Înlocuirea fuliei alternatorului 535 0117 10 cu fulie alternator cu sistem de rolă liberă 535 0105 10

Producător:
Dacia, Renault

Nr. LuK-AS model vechi: 535 0117 10
Nr. LuK-AS model nou: 535 0105 10

Fig. 3: Procedura de înlocuire

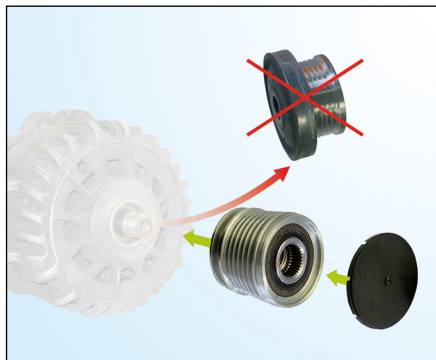
1. Slăbiți întinzătorul și demontați curea trapezoidală
2. Verificați starea tuturor elementelor din sistem – înlocuiți elementele deteriorate
3. Demontați fulia de pe alternator (vezi Fig. 3)
4. Montați fulia cu sistem de rolă liberă **535 0105 10** utilizând instrumente adecvate (vezi Fig. 4)
5. Montați capacul de etanșare al fuliei cu sistem de rolă liberă – Verificați montarea corectă și etanșeitatea!
6. Montați curea trapezoidală
